#### LICITACIÓN PÚBLICA N° 19/2018

#### **“READECUACIÓN Y REFUNCIONALIZACIÓN DEL PUERTO DE PUNTA CARRETAS DEPARTAMENTO DE MONTEVIDEO”**

#### ACLARACIÓN N° 2

## Detalle de boya

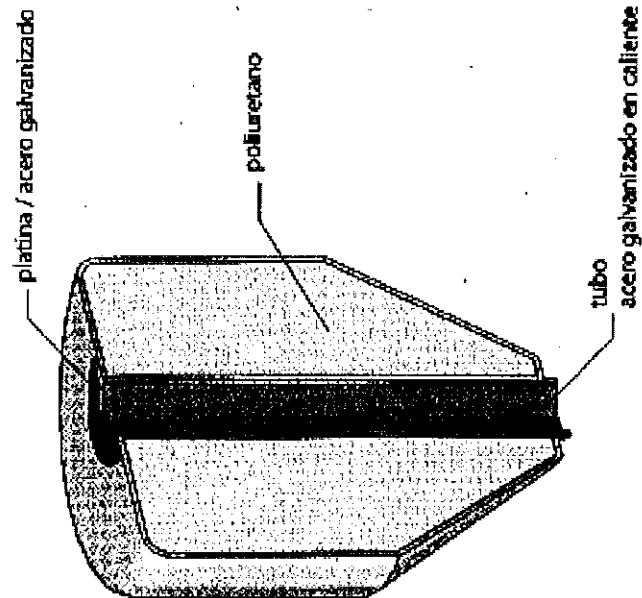
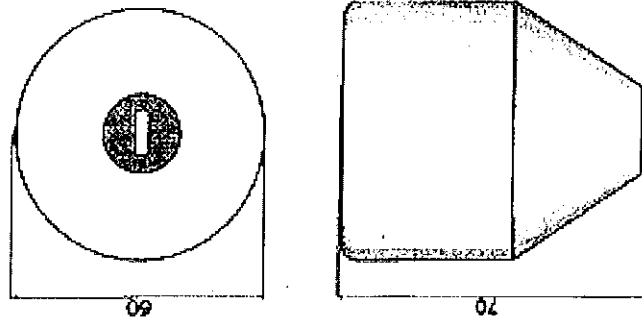
*En el inciso 1.5.1 del anexo I se solicita cotizar boyas similares a las colocadas en el Puerto de Piriápolis, agradecemos enviar detalles y/o especificaciones técnicas de las mismas.*

Se adjunta detalle de la boya referida.

### BOYA DE AMARRE 60 / 70

FLUTABILIDAD : 120 kg  
PESO NETO : 24,5 kg  
COLOR : blanco  
DIAMETRO MAXIMO : 60 cm  
ALTURA TOTAL : 70 cm  
DIAMETRO DEL TUBO : 100 mm  
CUBIERTA EXTERIOR : PEMID de 10 mm de espesor  
resistente a la corrosión, inhibidor de rayos UV.  
Re llena con POLIURETANO inyectado.  
Banda reflectiva azul de 100mm de ancho.
